HØRINGSSVAR

Til lokalplanforslag Postgrunden med
tilhørende forslag til kommuneplantillæg

Offentlig høringsperiode fra den 5. maj til
den 30. juni 2017

Bilag B; Eftervisning af taghuse på byggefelt F og G

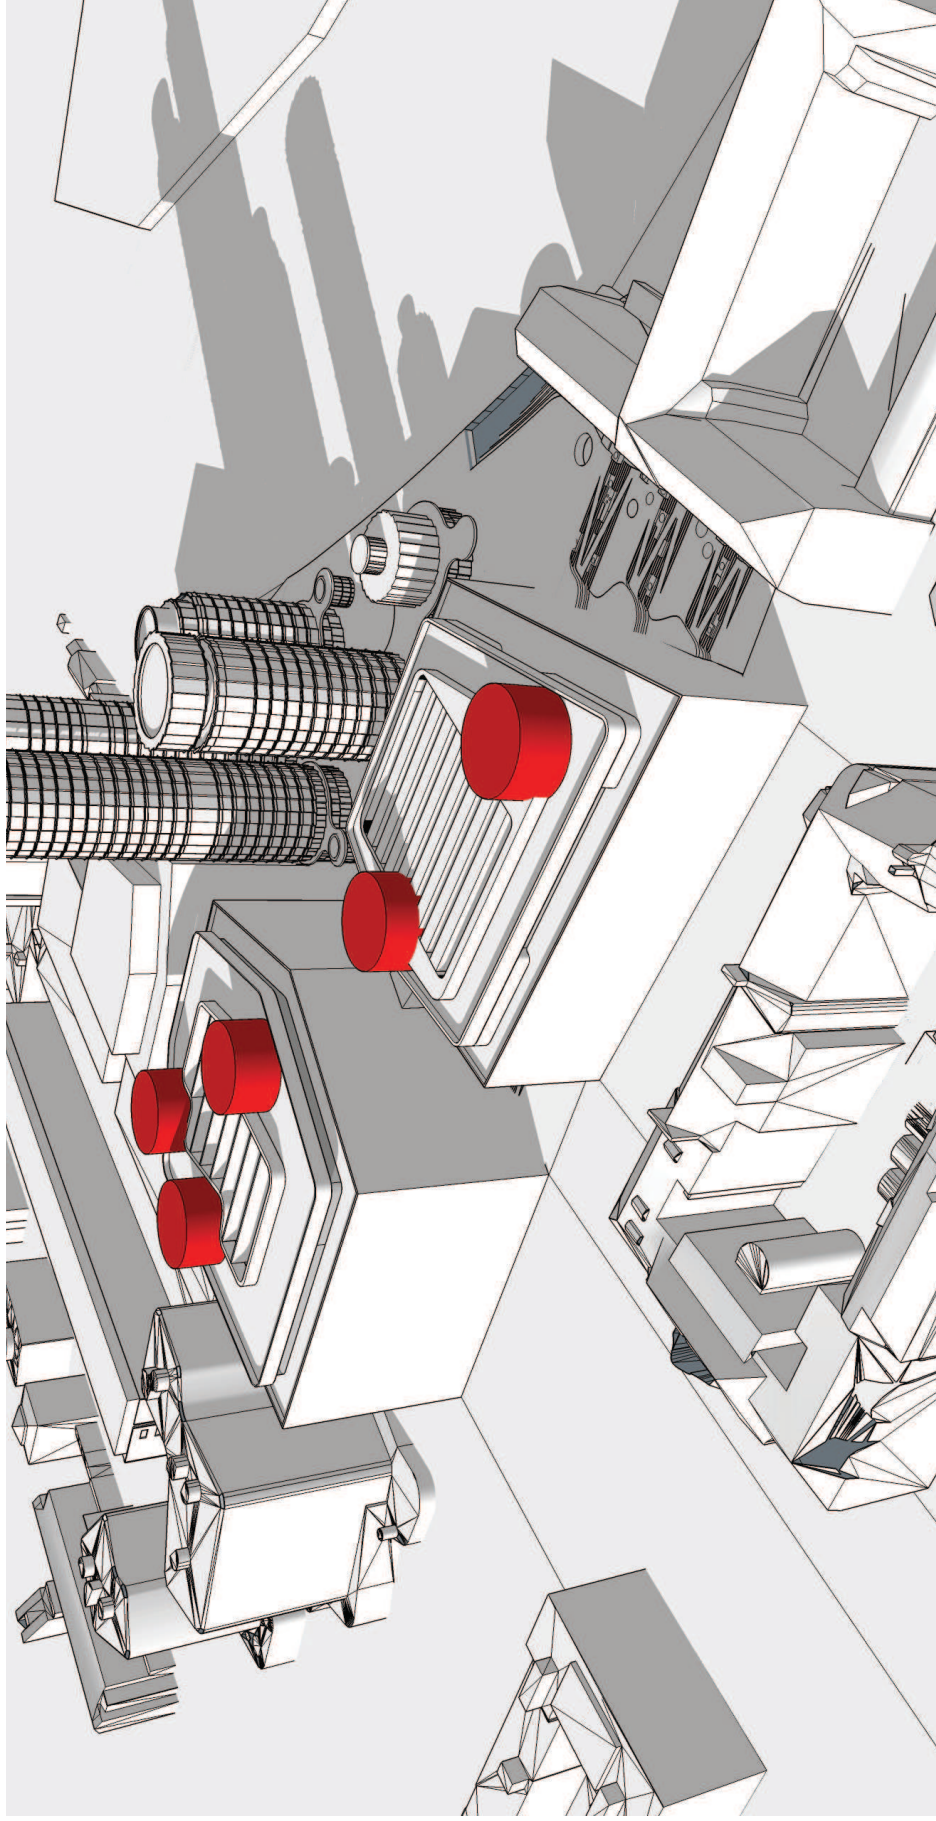
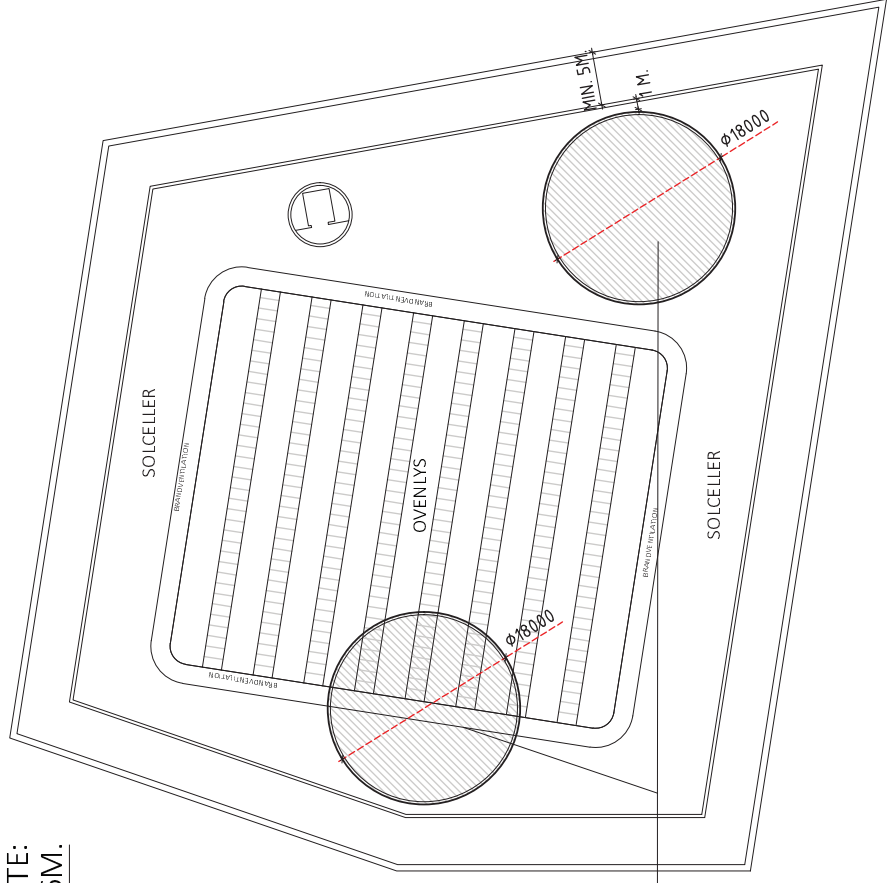
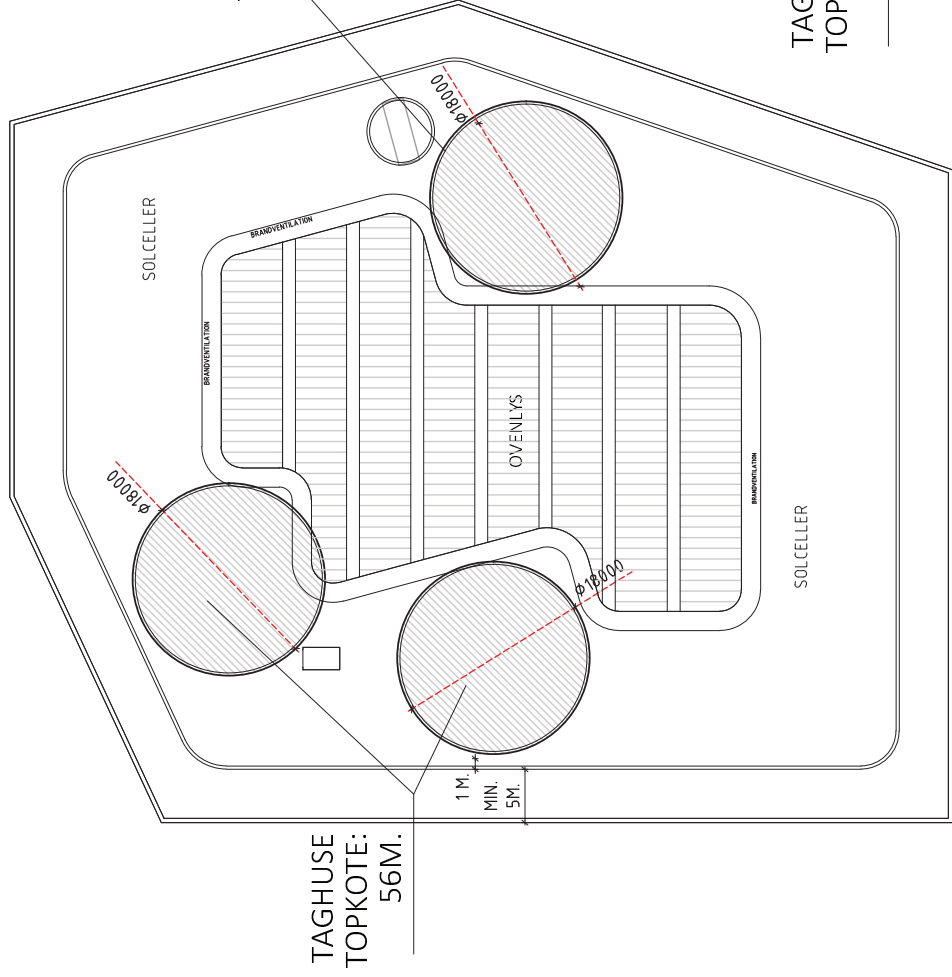
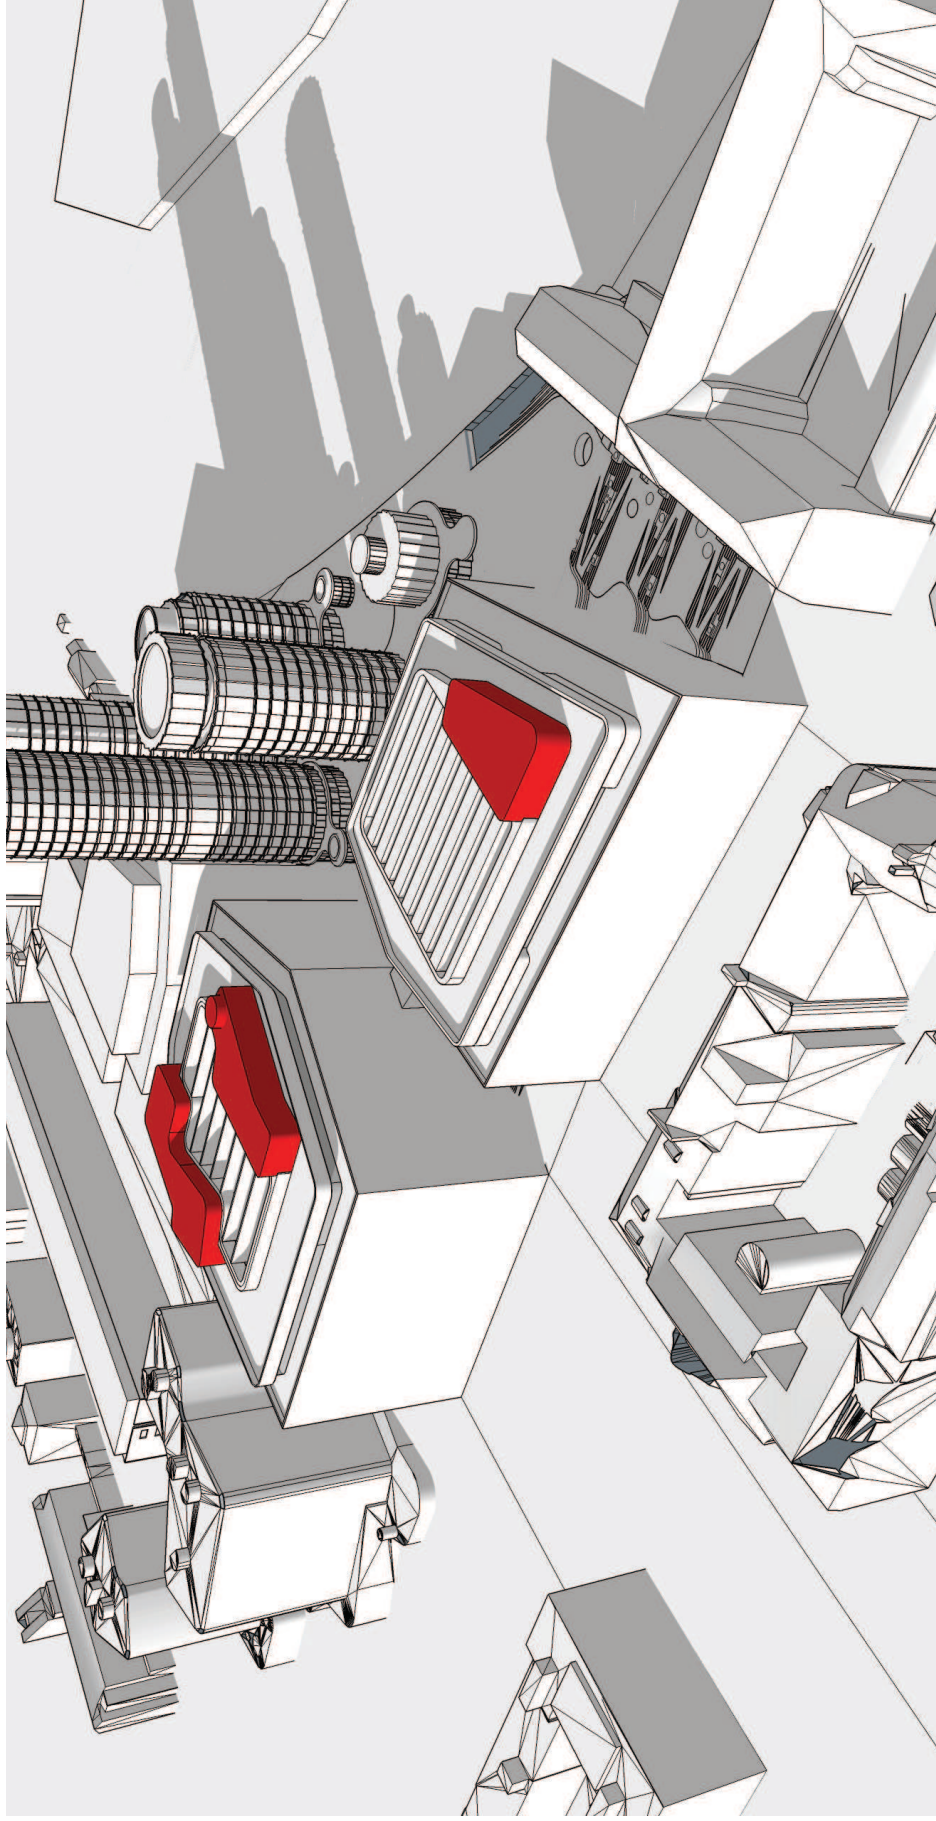
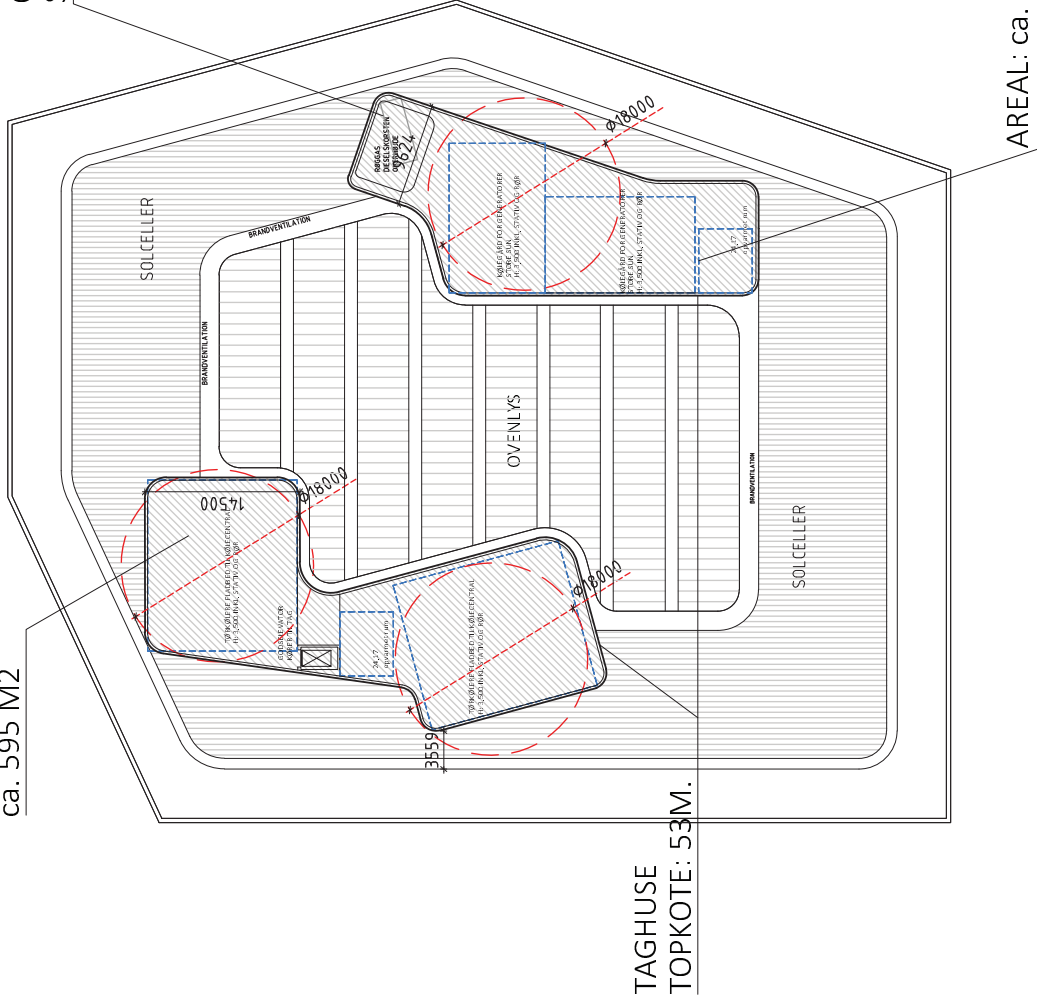
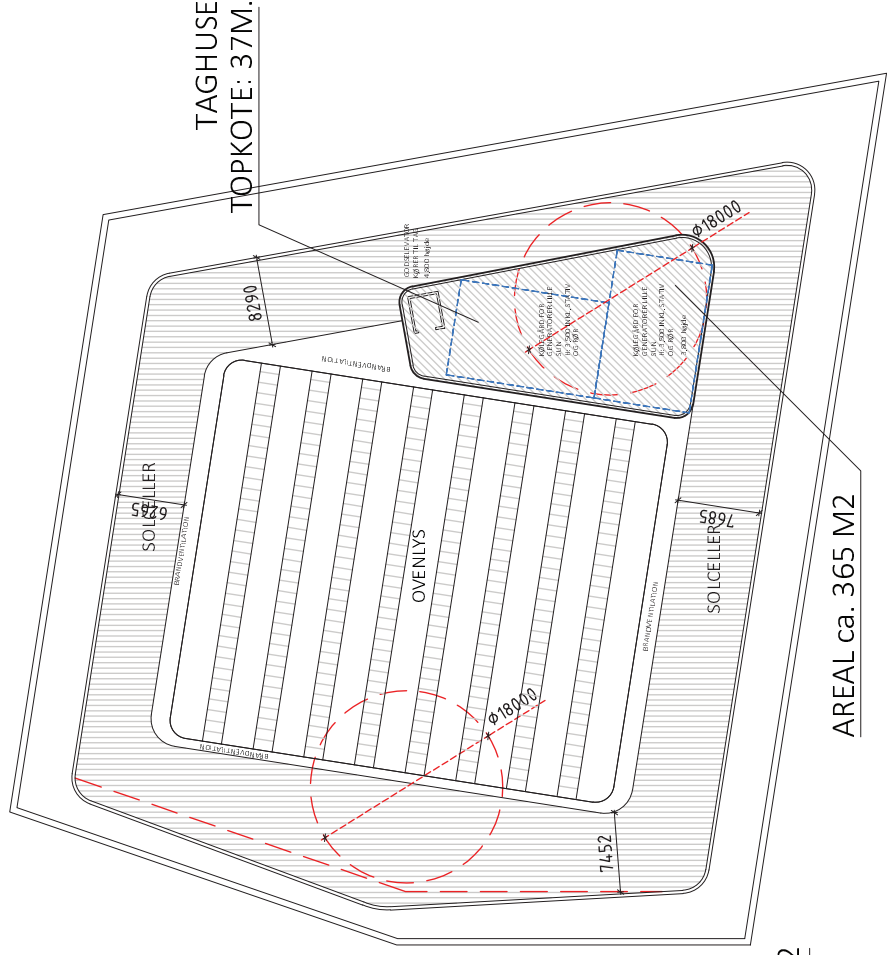
De i lokalplanforslaget fastlagte cirkulære taghuse på byggefelt F og G med en tilladt højde på 8 m over tagetagen vil blive meget synlige, og risikerer, ved en forveksling med tårnbygninger, at få den samlede bebyggelse til at fremstå sammenbygget og massiv.

I forbindelse med opførelse af domicilbygningerne på byggefelt F og G, skal der etableres diesel-nødgenerators, som fordrer en skorsten over tag på bygning G. De tekniske bindinger i forhold til den nødvendige højde for en sådan skorsten, eksempelvis for at imødegå nedslag af røg i bygningen, er endnu ikke fuldt afdækket, hvorfor der ønskes givet mulighed for at en lokal overskridelse af højdegrænseplanet for en sådan skorsten vil kunne tillades. Skorstenen vil udtryks- og placeringsmæssigt skulle integreres med et taghus, eksempelvis som eftervist ved bilag B.

Der ønskes i lokalplanen givet lov til at udforme taghusene på byggefelt F og G med en geometri, der tager sit afsæt i randbebyggelsens og karrebyens formsprog, hvilket vil give mulighed for at samtegne tagetage, taghuse og ovenlys, og udforme taghusene med en lavere højde, der – som illustreret ved bilag B – vil gøre dem mindre synlige for omgivelserne.

Med afsæt i 'Eftervisning af taghuse på byggefelt F og G' (bilag B), som udtryk for en viderebearbejdet udformning af taghuse på et arkitektonisk og funktionelt højere erkendelsesniveau, end projektgrundlag for lokalplanforslaget, ønskes i lokalplanen givet mulighed for at opføre op til 2, ikke nærmere geometrisk bestemte, taghuse med en omtrentlig placering som vist på Tegning nr. 4.

Det ønskes, ligeledes med afsæt i 'Eftervisning af taghuse på byggefelt F og G' (bilag B), at der i lokalplanen for byggefelt G gives mulighed for at opføre op til 3, ikke nærmere geometrisk bestemte, taghuse med en omtrentlig placering som vist på Tegning nr. 4.

For at fastholde balancen i den samlede bebyggelses møde med eksisterende by, ønskes lokalplanforslagets tilladte makshøjde for taghusene på byggefelt F og G ændret fra maksimalt 8 m til maksimalt 5 m over tagetagen, med den tilføjelse at der lokalt vil kunne tillades en overskridelse med op til 2 m, dvs. 7 m målt over tagetagen, for imødegåelse af behov for integrering af skorsten til nødgeneratorer.

Bilag D Skitse for tilretning af Tegning nr. 2 - Anvendelse

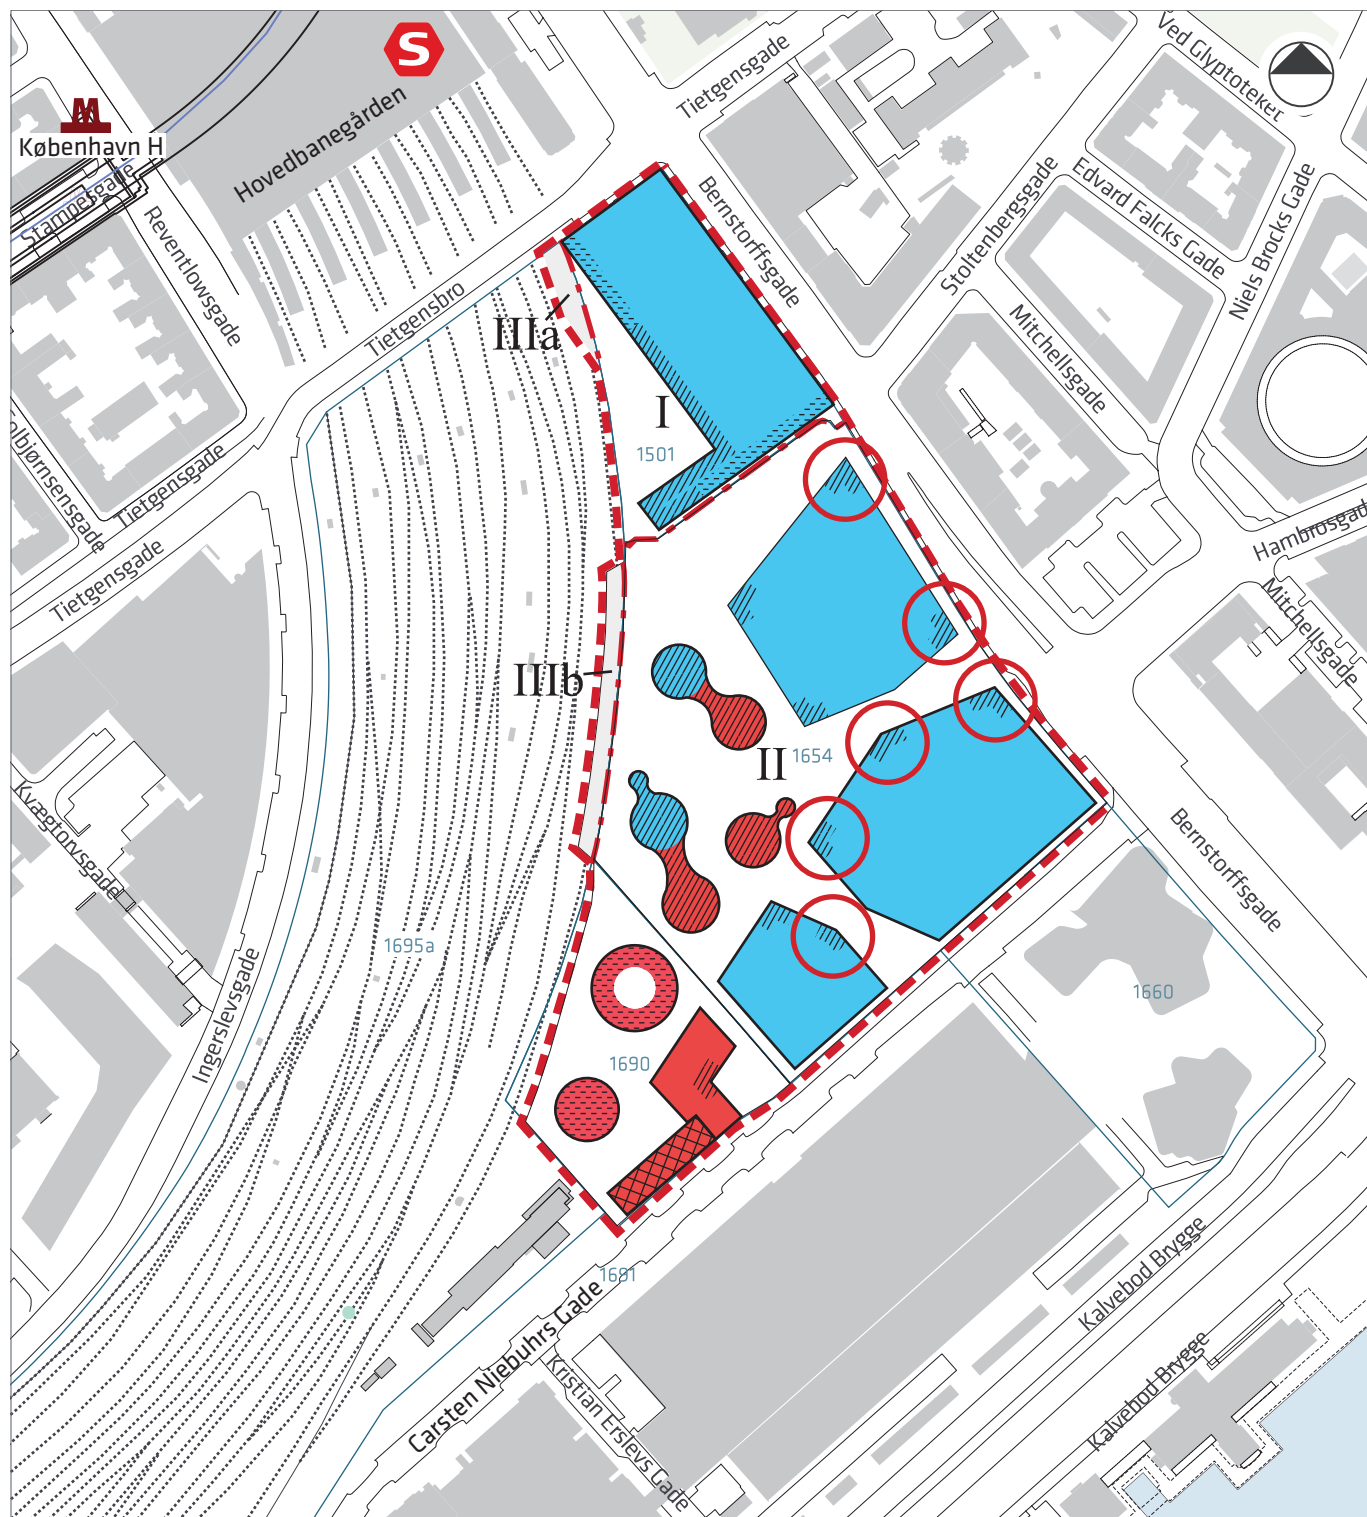
Der er i udviklingen af projekt for bebyggelsen på Postgrunden et grundlæggende ønske om at planlægge, udforme og sikre åbne og aktive stueetager – på terræn mod Bernstorffsgade og på plinten.

Anvendelseskategori jf. §3. stk. 10a (butik, cafe, restaurant eller lign.) for de 2 sydvestvendte hjørner af byggefelt F og det nordvendte hjørne af byggefelt H mod Plinten kan fastholdes, men i forhold til funktionsdisponering og for at sikre grobund og diversitet for de kommende åbne og publikumsorienterede funktioner i stueetagerne bør de øvrige, på Tegning nr. 2 markerede / skraverede, hjørner af byggefelt F, G og H planlægges med anvendelseskategori jf. §3. stk. 10b (som §3. stk. 10a samt erhvervsfunktioner og kulturelle funktioner).
